改善箇所説明図

E13Cエンジン制御コンピュータにおいて、

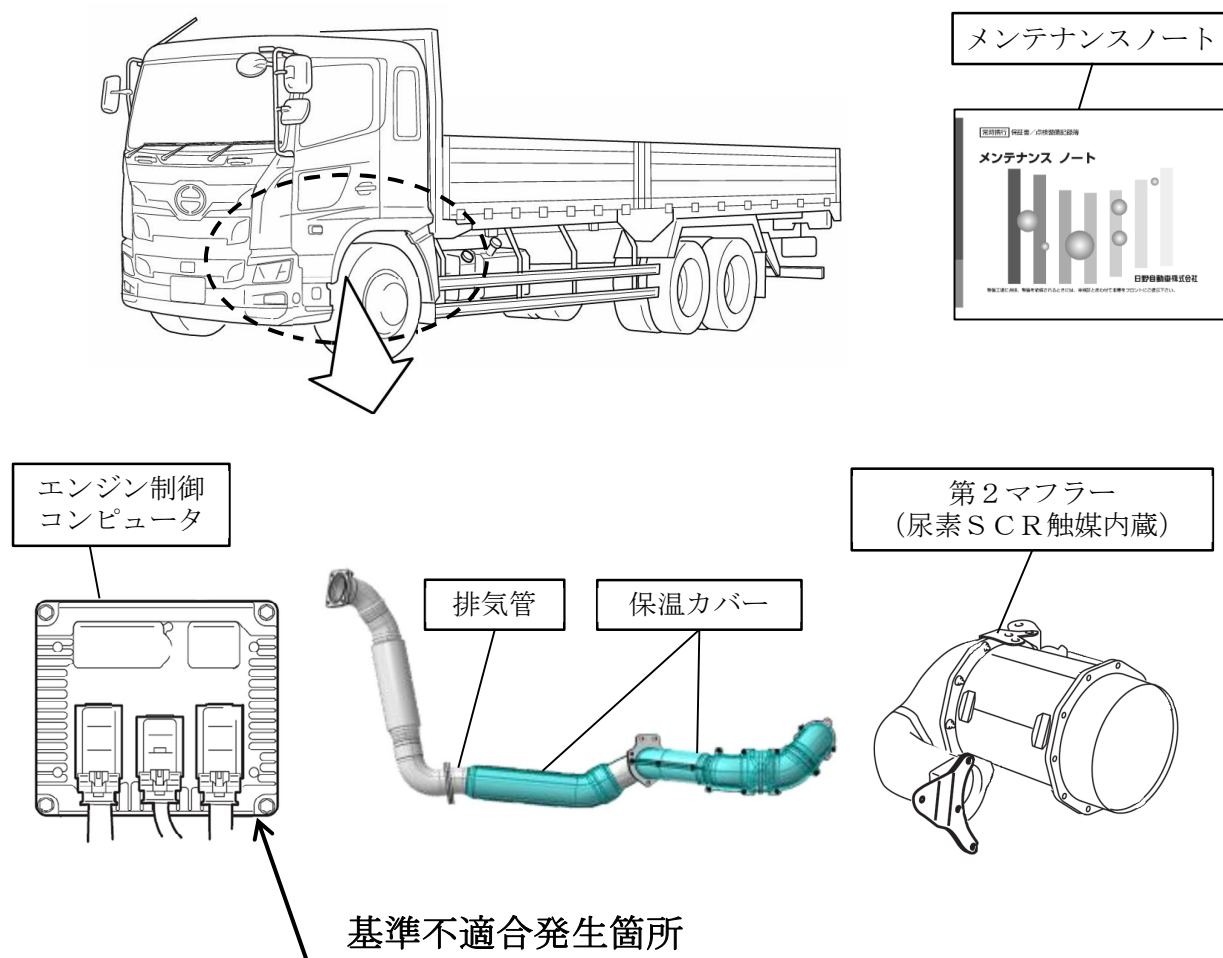
- ① DPR再生用制御プログラムが不適切なため、高回転高負荷条件でのDPR再生中に尿素SCR触媒温度が想定より高温となり、触媒劣化の進行が早くなることがある。そのため、そのまま使用を続けると排出ガス中の窒素酸化物の排出値が規制値を超えるおそれがある。
- ② SCR触媒劣化判定プログラムが不適切なため、正常な触媒を異常と誤判定し、警告灯が点灯するおそれがある。

- ①②全車両、エンジン制御コンピュータのプログラムを対策仕様書き換える。
- ① 全車両、排気管に保温カバーを取り付け、暫定措置でメンテナンスノートの点検整備項目に追加した触媒の浄化率点検を削除する。また、弊社が定めた基準に沿って触媒の点検を行い、基準を超える場合は触媒を新品に交換する。
